Macro-categoria 4

Individuazione delle unità strutturali ai sensi delle Ordinanze

Tema 4.1

Interventi su edifici in aggregato o ricompresi all'interno di UMI

Quesito n. 401**Argomento:** UMI composta da due edifici da demolire e ricostruire**Data risposta:** 22/11/2015**Quesito**

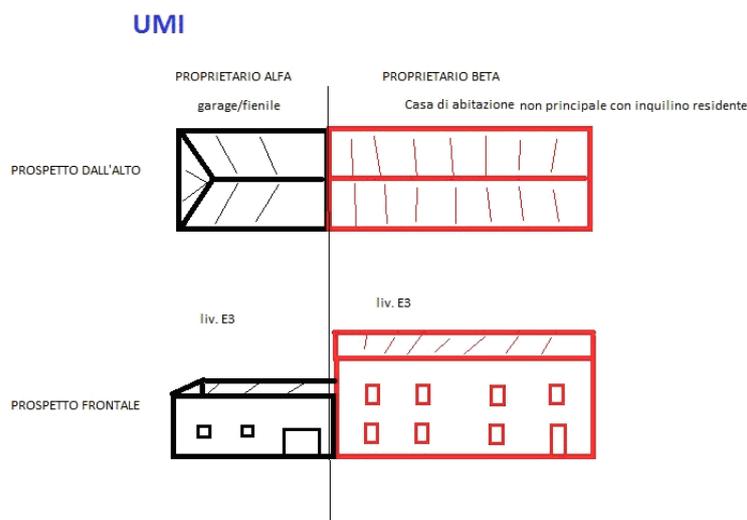
Ci si trova nel caso di una UMI composta da due edifici, di proprietari diversi, uno di abitazione non principale ma affittata ad inquilino residente e l'altro corrispondente ad un garage/fienile; entrambi gli edifici presentano danni con livello E3 e necessitano di demolizione e ricostruzione.

Quante unità strutturali vanno considerate nel progetto?

Quanti livelli operativi occorre presentare? Uno per ciascun edificio oppure un solo livello operativo per tutta la UMI?

Si precisa che l'edificio di sinistra di cui all'illustrazione allegata, di altra proprietà, è un garage/fienile non affittato e non di produzione e non costituisce la pertinenza dell'edificio di destra di altra proprietà. Il garage/fienile fa comunque parte della Umi classificata dal Comune.

Relativamente al quesito sul numero di unità strutturali da considerare, qualora si tratti di un intervento di demolizione e ricostruzione, il progettista è libero di realizzare il complesso con il numero di unità strutturali che ritiene opportuno, fermi restando i limiti alla finanziabilità dell'intervento, precisati dal §8.9 delle Linee Guida, che specificano:

Per quanto sopra, si invita a prestare la massima attenzione alle scelte che verranno effettuate, che potrebbero comportare la decadenza della UMI.

Si ricorda inoltre che nelle UMI è necessario presentare un livello operativo per ogni U.S.

Quesito n. 402**Argomento:** Intervento di ricostruzione parziale**Data risposta:** 24/10/2014**Quesito**

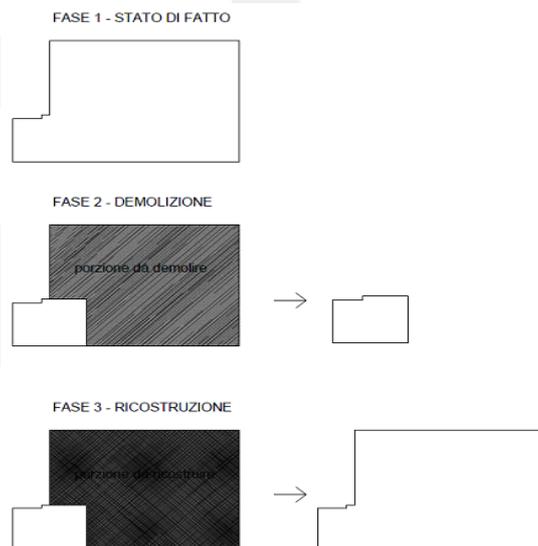
Per un edificio colpito dal sisma, si pensava di procedere come segue:

1. Demolizione della porzione di unità strutturale più danneggiata e caratterizzata da elevate carenze strutturali;
2. Ricostruzione della stessa in muratura nuova e con lo stesso ingombro planivolumetrico, ricollegandosi alla porzione di US ancora in essere.

Il dubbio in questo caso risiede nella definizione della tipologia di intervento, in quanto si tratterebbe di una parziale nuova costruzione in termini di materiali, ma andrebbe a ricalcare nella maniera più fedele possibile (dal punto di vista della configurazione di muri di spina, scale, orditura dei solai e così via) lo stato di fatto.

Si chiede pertanto se l'intervento si possa configurare come miglioramento sismico dell'intera unità strutturale.

Il parere del CTS citato (n. 34, seduta n. 11 del 12/01/2012) distingue la situazione di demolizione di una porzione di unità strutturale da quella di un'intera unità strutturale in aggregato, per cui la necessaria premessa è che il progettista deve innanzitutto valutare se la porzione mantenuta costituisca una pur modesta US distinguibile ma in aggregato con il resto, o se l'intero fabbricato in questione costituisca un'unica US.

In quest'ultimo caso, non si potrebbe parlare di mero "non peggioramento", ma di intervento su una US esistente (PR-APUR), da inquadrarsi, per quanto possibile valutare dalla schematizzazione riportata, quale adeguamento sismico ai sensi del §8.4.1 delle NTC2008 (punto "d", *interventi strutturali volti a trasformare la costruzione mediante un insieme sistematico di opere che portino ad un organismo edilizio diverso dal precedente*).

Allo stesso obiettivo di capacità strutturale (adeguamento alla sicurezza richiesta per le nuove costruzioni) si dovrebbe pervenire qualora, da un maggiore approfondimento degli elaborati progettuali, l'intervento si inquadrasse (viste le proporzioni fra la parte mantenuta e quella ricostruita) come una nuova costruzione che conservi in parte alcuni elementi strutturali esistenti.

Quesito n. 404

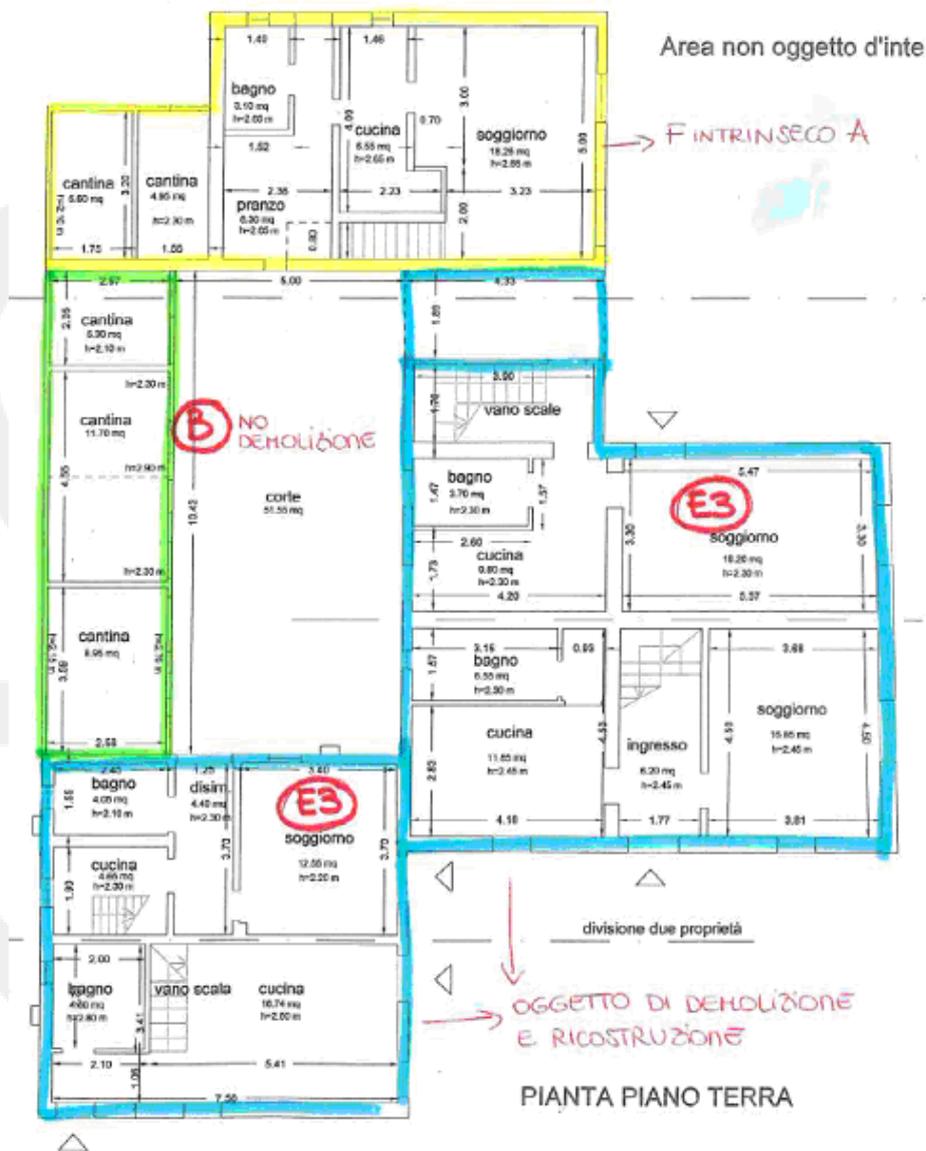
All'interno di un aggregato edilizio, si propone la demolizione e ricostruzione di due unità strutturali ad uso abitativo, come visibile da planimetria allegata. Si chiede se in tal caso sia ammissibile l'incremento del 10% per gli aggregati edilizi, ai sensi dell'Ord.86/2012 comma 11.

Si ricorda in prima istanza che l'art. 3 comma 11 dell'Ordinanza Commissariale n. 86/2012 e s.m.i. non risulta applicabile *“nei casi di cui al comma 2, art. 4, dell'ordinanza n. 11/2014 e cioè quando, in presenza di edifici di livelli operativi diversi, tra cui anche edifici con livello B o C, venga presentato un progetto unico di miglioramento sismico che consegue un coefficiente di sicurezza pari ad almeno il 60% di quello per le nuove costruzioni”* (Linee Guida).

Qualora la ricostruzione delle due unità strutturali con livello operativo E3 avvenga nella stessa area, ricostituendo quindi di fatto l'aggregazione edilizia esistente, si ritiene che si possa parlare di intervento unitario ai sensi dell'art. 3 comma 11 dell'Ordinanza Commissariale n. 86/2012 e s.m.i., dal momento che sussistono i presupposti di maggiore complessità o disagio che giustificano l'incremento riconosciuto sul costo convenzionale.

Quesito n. 405

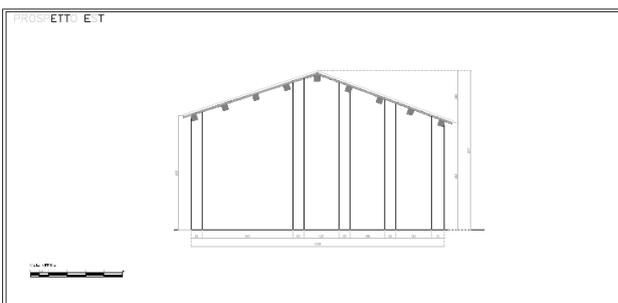
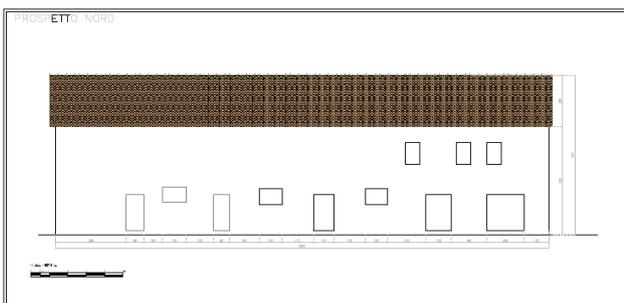
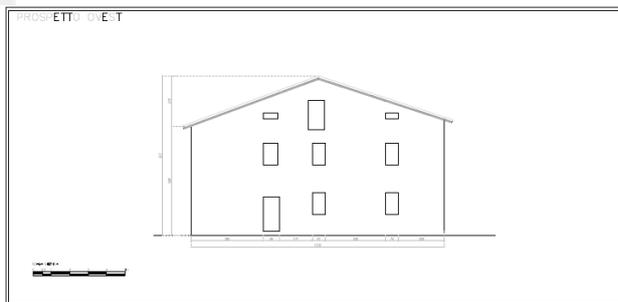
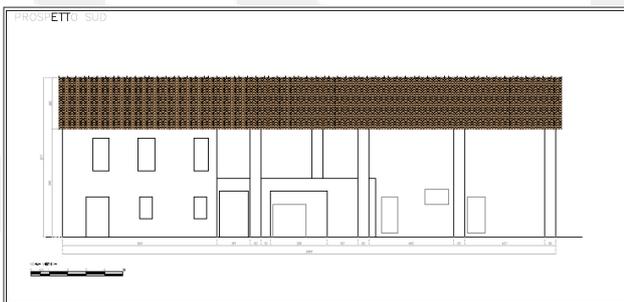
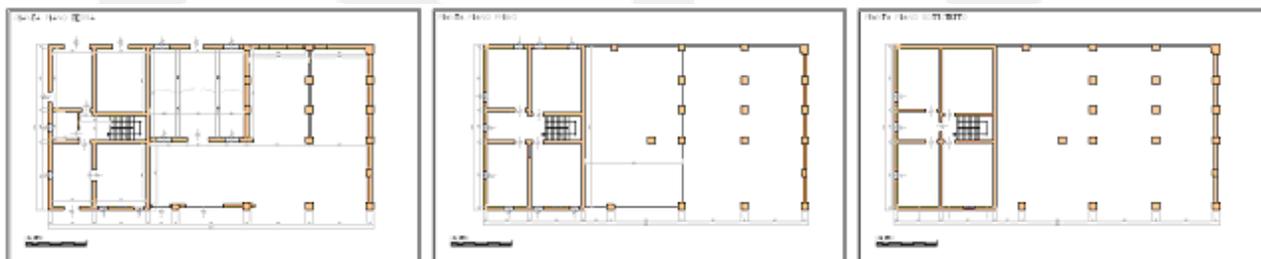
L'edificio in esame risulta caratterizzato dalla classica tipologia casa-fienile con muri perimetrali in comune sotto un unico tetto. Non vi sono solai sfalsati. La scheda AeDES redatta dai tecnici coordinati dalla Protezione Civile è unica e con esito E.

Si vuole far osservare che il progetto è stato condotto considerando che il fabbricato fosse un'unica unità strutturale.

Richiamando il punto 8.7.1 delle NTC 2008 è evidente che per il fabbricato in esame (di cui si allegano piante, sezioni e foto) sia caratterizzato da un unico flusso continuo dei carichi verticali da cielo a terra (partendo dalla copertura unica). Non esistono, tra l'altro, giunti strutturali.

Si richiede quindi un confronto sull'individuazione di una o più unità strutturali.

La situazione descritta, e le foto allegate, sembrano delineare una configurazione riferibile a più unità strutturali poste in aggregato; tale condizione è da intendersi equivalente alla presenza di una pluralità di edifici, per come definiti dalle Ordinanze commissariali, pertanto anche le istanze di contributo andranno opportunamente distinte, eccezion fatta per i casi in cui sia espressamente previsto che queste possano essere accorpate (ad esempio, dall'art. 4 dell'Ordinanza 11/2014).

Preme aggiungere che anche la molto differente tipologia di danneggiamenti riscontrabili sulle due porzioni costituisce un chiaro indicatore di un diverso comportamento strutturale sotto sisma delle due parti.

Quesito n. 408**Argomento:** Aggregato complesso con esiti di agibilità diversi**Data risposta:** 27/10/2014**Quesito**

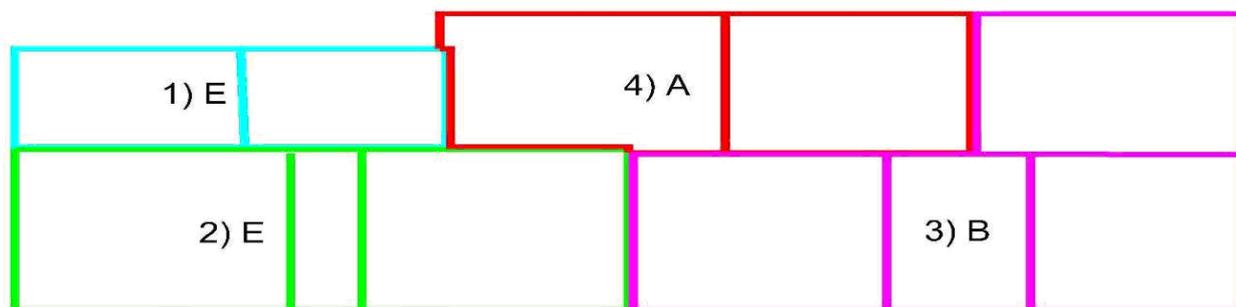
Si riporta di seguito uno schema grafico rappresentativo di un caso reale dove sono indicate n°4 unità immobiliari identificate ognuna da specifica colorazione e contraddistinte da propri esiti di agibilità. Inoltre si rappresentano anche le murature portanti principali per una migliore lettura planimetrica. Da un'analisi speditiva si coglie in modo abbastanza evidente che le unità immobiliari non risultano coincidere con possibili unità strutturali poiché non sono determinabili caratteristiche rispondenti alla determinazione di Unità Strutturali, così come descritte nelle normative che riguardano aggregati edilizi.

1. In aggregati edilizi non molto estesi per dimensioni dove sussistono differenti esiti di agibilità e non sono determinabili più Unità Strutturali è possibile estendere l'intervento all'intero Aggregato edilizio? Inoltre se è possibile, come bisogna comportarsi nella porzione con esito di agibilità "A"? L'aggregato a tal punto dovrebbe essere soggetto a verifica sismica, garantendone un livello di sicurezza almeno superiore al 60% dell'adeguamento sismico, intervenendo con buona probabilità anche sulle porzioni agibili, e quindi con interventi estesi su tutto l'aggregato.

2. Se si volesse demolire la porzione classificata con esito di agibilità "E" poiché altamente danneggiata e non recuperabile, ricostruendo la porzione danneggiata con opportuno giunto sismico rispetto a quella rimanente, in teoria si apporterebbe una trasformazione dell'organismo costruttivo importante tale da sottoporre la parte restante a verifica sismica. Tale situazione, stando a quanto riportato nelle norme tecniche delle costruzioni è soggetta a adeguamento sismico. Pertanto la porzione classificata A in che modo contribuirebbe alla formazione del contributo concedibile?

3. Se si pensa, invece, di prendere provvedimenti con interventi di miglioramento sismico di Unità strutturali con esito E in Aggregati edilizi è necessario intervenire sulle strutture principali orizzontali e verticali; per quest'ultime, è prassi accrescere le caratteristiche meccaniche di resistenza della muratura effettuando interventi su tutte e due le facce della muratura. In unità immobiliari a confine tra due unità strutturali di cui una agibile (A) e l'altra inagibile (E), risulta necessario ed ovvio dover rinforzare le murature a confine, poiché condominiali. Pertanto si chiede di chiarire quali siano le modalità che permettono ai progettisti di poter realizzare i consolidamenti ritenuti coerenti anche in altro immobile (esito A) e a chi addebitare le spese di riparazione e ripristino dell'immobile classificato agibile? Inoltre il proprietario dell'immobile agibile si può opporre alla realizzazione del rinforzo sulle strutture di confine?

Nel caso in esame, è già sufficiente prendere atto del diverso esito di agibilità per le varie unità rilevate, per comprendere che non vi è quella “unitarietà del comportamento” che impedirebbe di distinguere più US nell'aggregato (quesito 1).

Ovviamente, interventi unitari sull'intero aggregato sono consentiti, sia nel contesto delle UMI perimetrate che in caso di “UMI volontarie”, facendo riferimento all'art. 3 comma 11 dell'Ordinanza Commissariale n. 86/2012 e s.m.i., e all'Ordinanza n. 11/2014 (art. 4).

Relativamente al quesito 2, utili riferimenti in proposito possono essere rintracciati nel §8.7.1 delle NTC2008 e nel parere n. 34 del 12/01/2012 del Comitato Tecnico Scientifico regionale (scaricabile all'indirizzo <http://ambiente.regione.emilia-romagna.it/geologia/temi/sismica/l.r.-30-ottobre-2008-n.-19-norme-per-la-riduzione-del-rischio-sismico/l.r.-19-2008-pareri-interpretativi-della-regione-emilia-romagna>), oltre che nello stesso §C8A.3 della Circolare. Si segnala in questa sede che non è automatico l'obbligo di adeguamento delle strutture residue a seguito della demolizione di una porzione.

Per quanto riguarda gli interventi sulle strutture di confine (quesito 3), utili indicazioni in merito possono ritrovarsi nell'art. 2 dell'Ordinanza 11/2014 già citata, in caso di mancato accordo tra le parti (fermo restando quanto già esposto in precedenza) il progettista della porzione inagibile dovrà perseguire soluzioni tali da minimizzare o evitare gli interventi su strutture di altri proprietari o in comune.

Quesito n. 410

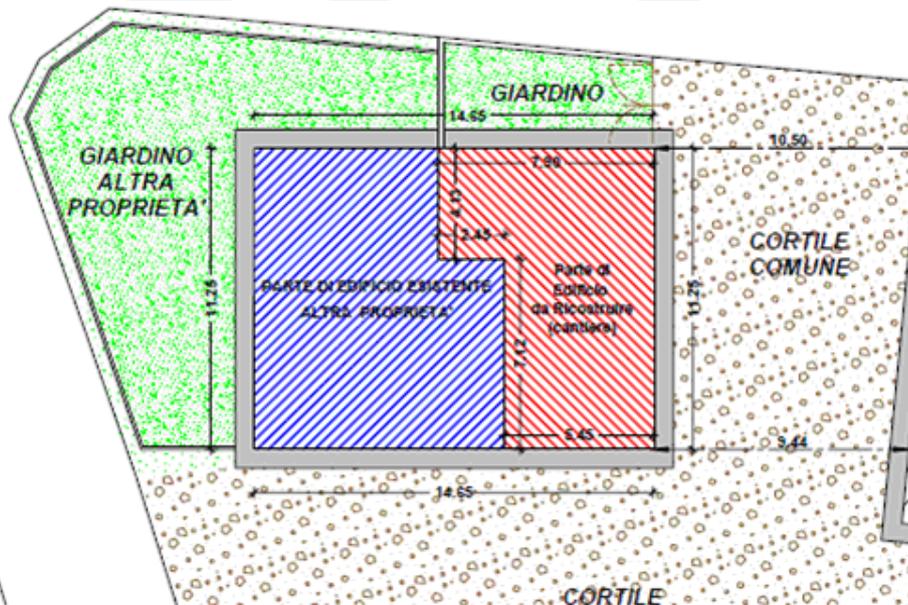
La pratica di cui trattasi è una ricostruzione a seguito di demolizione, già eseguita direttamente dal Comune.

L'intero edificio è a pianta rettangolare ed è stato demolito per metà. Ora si vorrebbe ricostruire la metà demolita formando 2 distinte unità strutturali; è possibile in tal caso chiedere l'incremento del costo convenzionale per cantiere disagiato (art.3 comma 9 lett. g) della Ord. 71/2014), dal momento che oltre il 25% perimetro della parte di edificio da ricostruire (per l'esattezza il 35%), è ricostruito con giunto sismico verso l'edificio rimasto in piedi quindi a distanza inferiore a m. 1,50?

Per il caso rappresentato nel quesito è possibile chiedere l'incremento del costo convenzionale per ubicazione disagiata del cantiere (art. 3, comma 9 lett g dell'Ord. n. 86/2012).

Tale parere mette in capo alla parte che ha attuato l'intervento di demolizione parziale l'onere di verificare le condizioni di sicurezza anche delle unità strutturali in aggregato (sempre che non si trattasse della stessa unità strutturale), per le quali non è ammesso il peggioramento.

Quesito n. 412

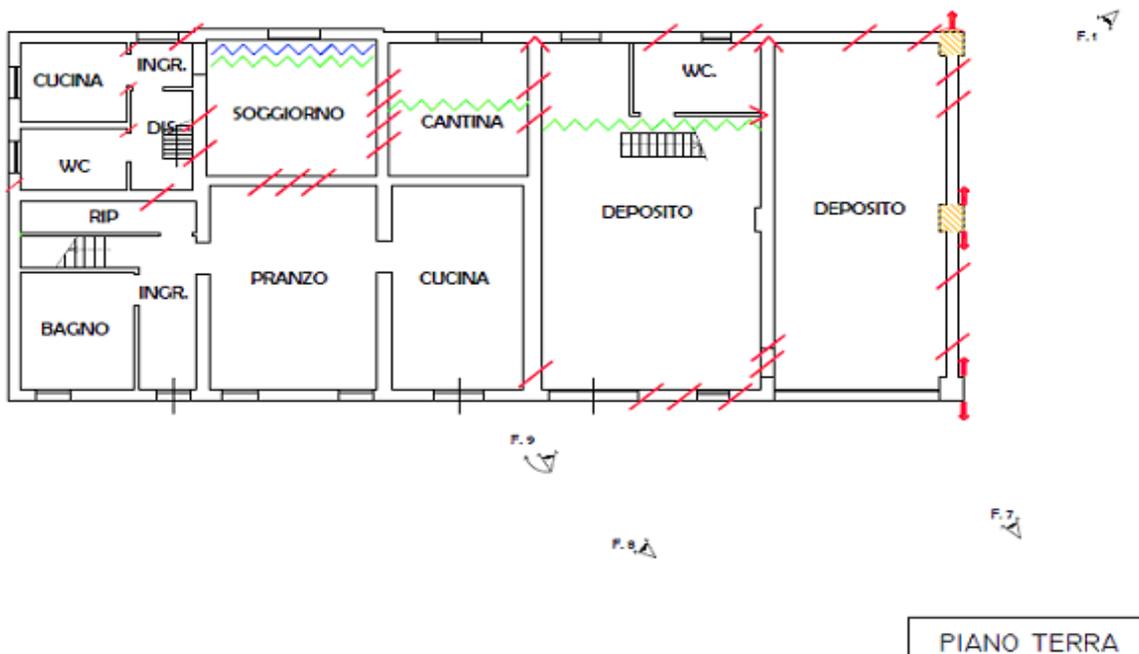
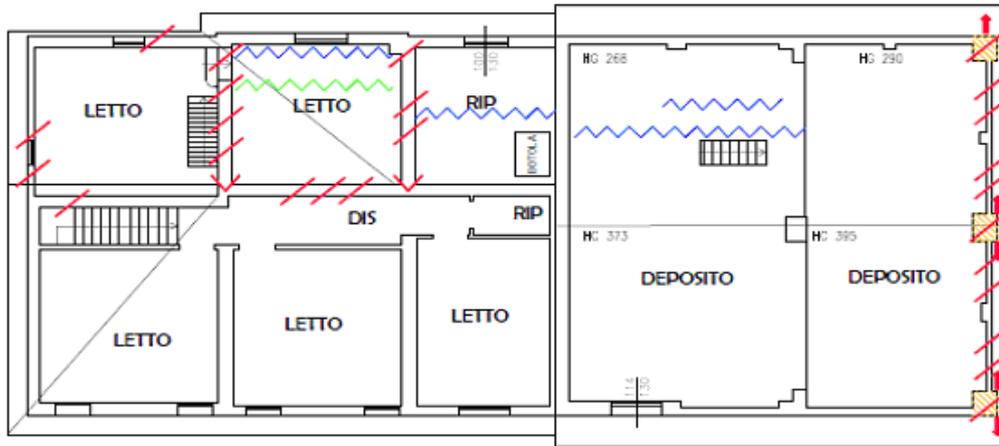
- A) fabbricati costruiti in epoche diverse;
- B) fabbricati costruiti con materiali diversi;
- C) fabbricati con solai posti a quota diversa;
- D) fabbricati aderenti solo in minima parte.

In particolare per il punto c) si ritiene trascurabile la differenza di quota lungo la gronda longitudinale per potere considerare il fabbricato caratterizzato da "solai posti a quote diverse".
